Rapport de contrôle d'installations électriques à basse et à très basse tension

RÉF. 106/2026/56336/D01:1

DATE DU CONTRÔLE 24/02/2026 (15:20 - 16:15) AGENT VISITEUR Xavier Lepage
ADRESSE DU CONTRÔLE Rue Adelin Colon 61 - 1300 Wavre TYPE DE CONTRÔLE Visite de contrôle vente ancienne installation (8.4.2)

Croquis de position élémentaire et descriptif sommaire des tableaux
Schets elektrische installatie en beschrijvende opsomming elektriciteitsborden

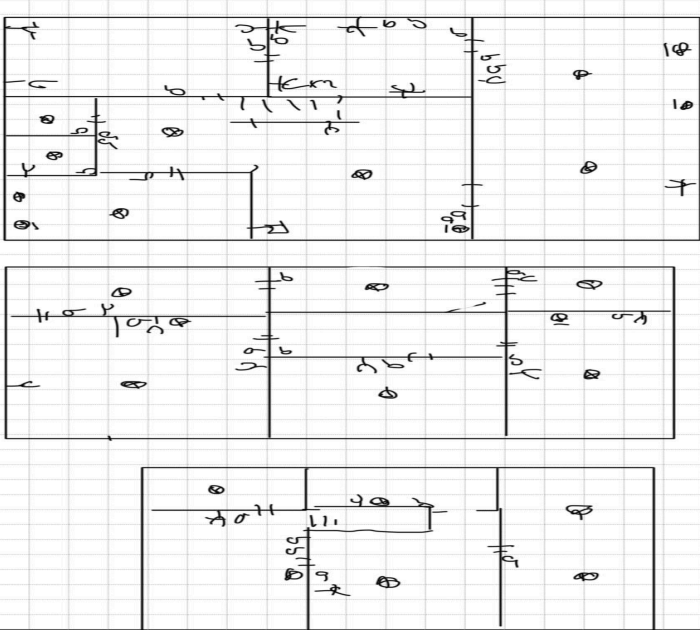
Conformité schéma(s) unifilaire(s) et plan(s) de position	Sans objet	Nombre de tableaux	1	Nombre de circuits	15
Circuits	/	/			
Protection	9 circuits mini jump 10A 3k	5 circuits mini jump 16A 3k			
Section (mm ²)	?	?			
Conclusion	Pas OK	Pas OK			
Les fondations datent	D'avant le 1/10/1981	Dispositif différentiel de tête		absent	
Type d'électrode de terre	Piquets	Dispositif différentiel supplémentaire			
Résistance de dispersion de la prise de terre (Ω)	Pas mesurable	Fixation/Etat/Détérioration matériel		Pas OK	
Conformité des liaisons équipotentielles et des PE	Sans objet	Contrôle visuel appareils fixes et/ou mobiles		Pas OK	
Test de continuité	Pas concluant	Protection contre les contacts directs		Pas OK	
Contrôle boucle de défaut	Sans objet	Résistance générale d'isolement (MΩ)		0,51	
Protection contre les contacts indirects	Pas OK	Adéquation DPCDR – prise de terre		Sans objet	
		Adéquation protections surintensités – sections		Sans objet

Le ou les socles de prise en défaut sont localisés dans la cuisine - la salle à manger - le hall
